運用指針

第2条①-イ

地元及び関係機関との協議によるトンネル坑口位置の見直し

(舞鶴若狭自動車道 小浜西IC～小浜IC)

当初計画

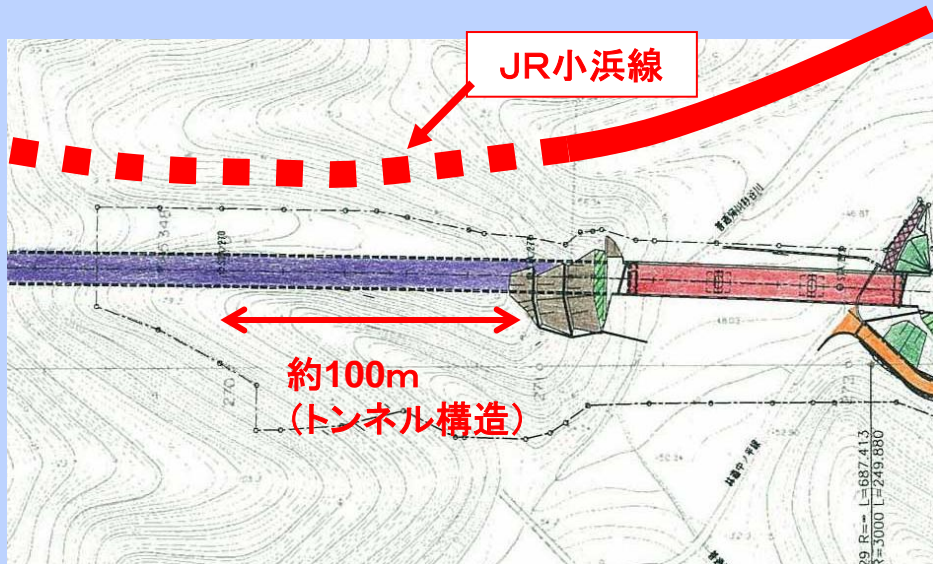
- ・加斗トンネルは既設JRトンネルに近接して計画されていることから、地形改変による既設トンネルへの影響に配慮し、坑口位置を決定
- ・平成8年11月都市計画決定

JR小浜線のトンネルへの影響を考慮しトンネル坑口位置を決定

坑口位置を変更した構造変更計画

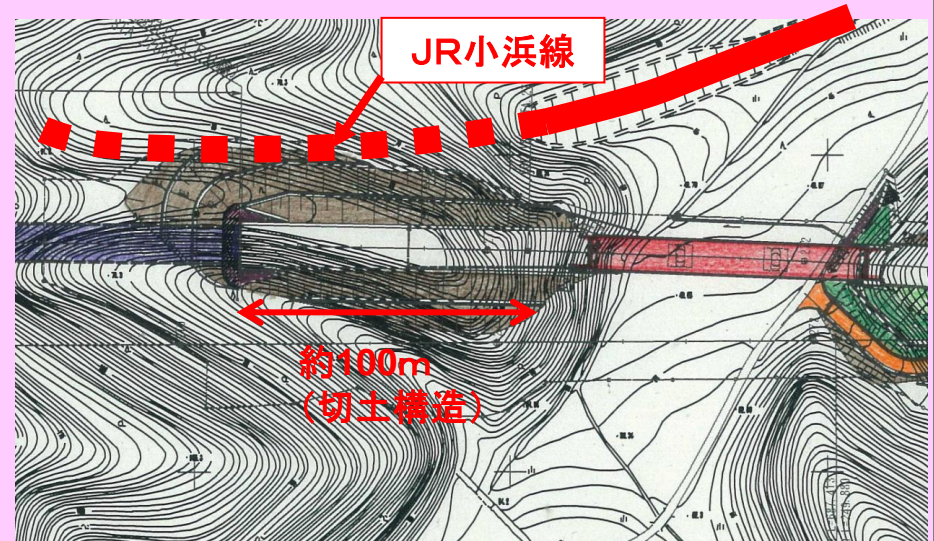
- ・切土掘削により、地山の変位がJR小浜線のトンネルに及ぼす影響について2次元FEM解析による影響評価を実施

- ・影響評価の結果、切土施工による影響は低い。
⇒計測管理による施工が可能

- ・JR西日本、地元住民、地権者と協議し、同意を得る

トンネル坑口位置を見直し、約100m区間をトンネル構造から切土構造に変更

トンネル坑口付近の構造について、トンネル構造から切土構造への見直し

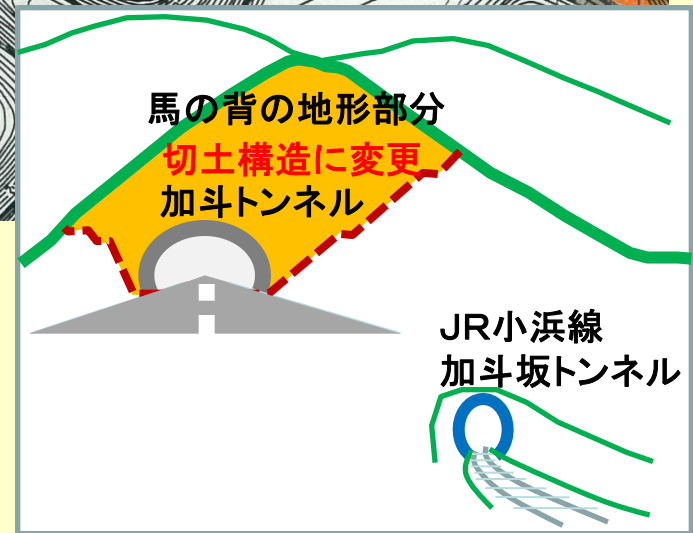
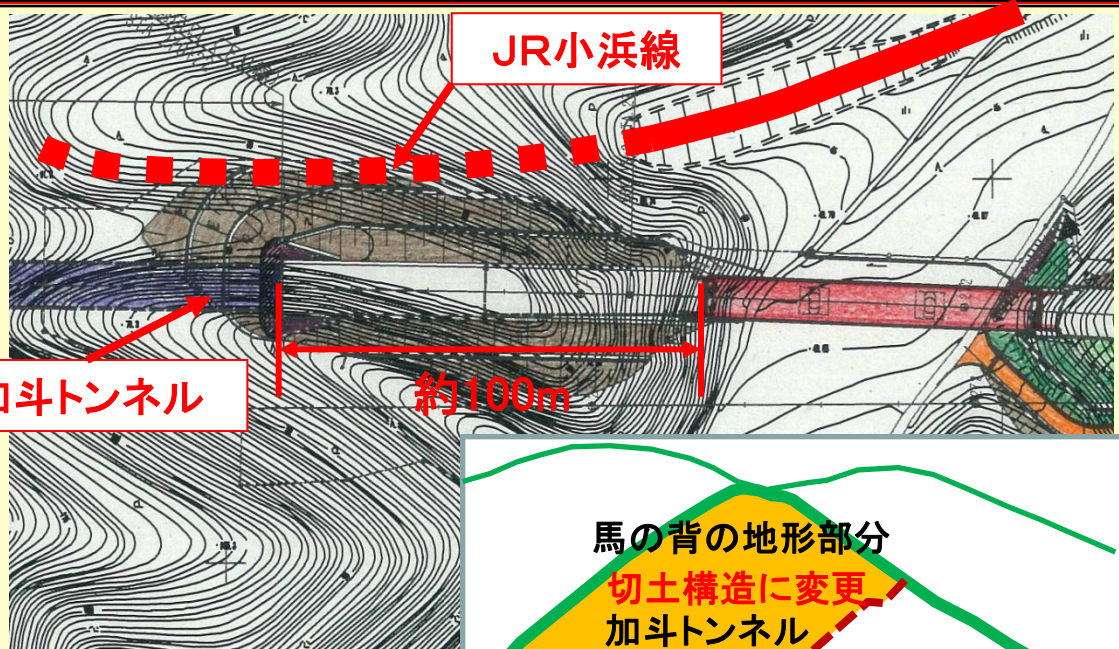
- ①坑口付近は馬の背の地形でかつトンネルの土被りが少ない区間が100m続いたため、大規模な切土にならない
- ②土質調査の結果から、切土掘削により、地山の変位がJR小浜線のトンネルに及ぼす影響を検討
⇒FEM解析による影響評価を実施し、結果、切土施工による影響は低い。
⇒計測管理による施工が可能

構造変更によるコスト削減が可能

課題: JRとの協議が必要
地元住民、地権者との協議が必要

○数値解析による評価(FEM解析)

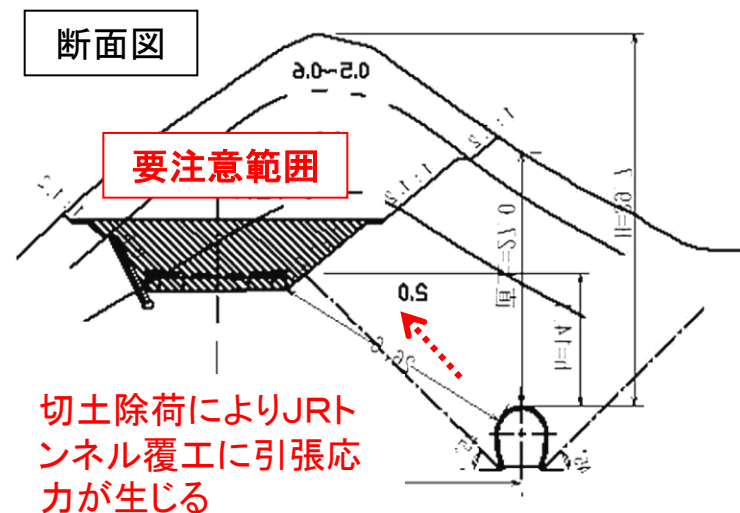
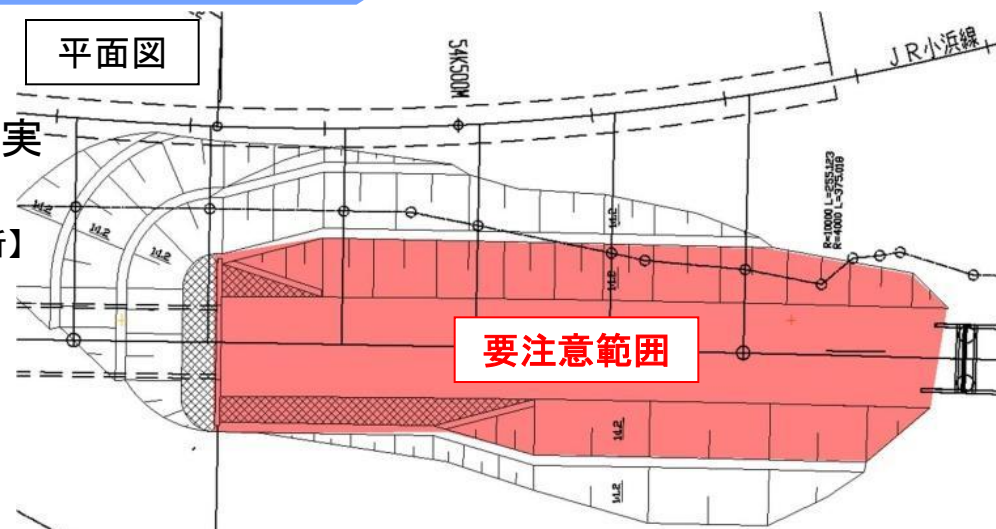
①JRトンネル覆工に発生する応力→許容値を満足

増加圧縮応力(-0.80kg/cm²)【許容値50kg/cm²】

増加引張応力(+0.46kg/cm²)【許容値10kg/cm²】

②発破掘削時の地盤振動による既設トンネルへの影響:

最大振動速度(2.0cm/s)【管理目標: 4.0cm/s】

上記により、H18.5に解析結果を基に鉄道総研及びJR西日本金沢支社と協議した結果、開削工法による対策工は不要。

計測管理による工事の実施で了解を得る。

用地追加買収範囲

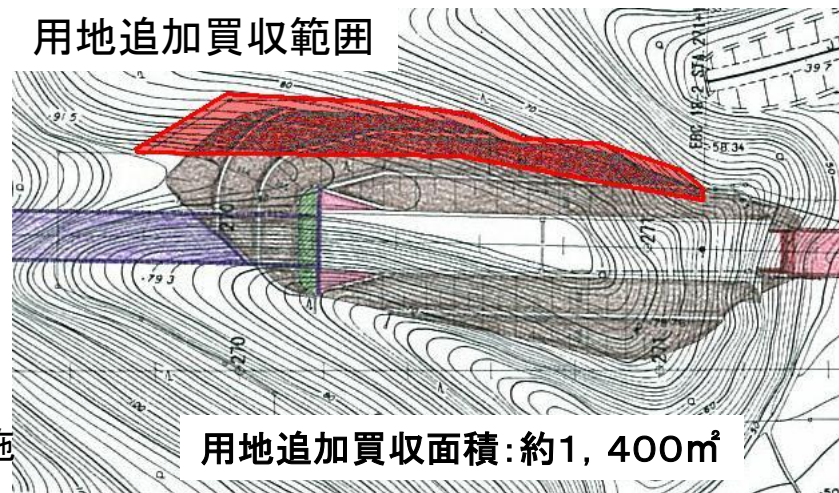
道路構造の変更について地元と変更設計協議を実施。

併せて用地追加買収(1,400m³)について地権者と協議

協議の結果、JR西日本、地元自治会、地権者の同意を得る
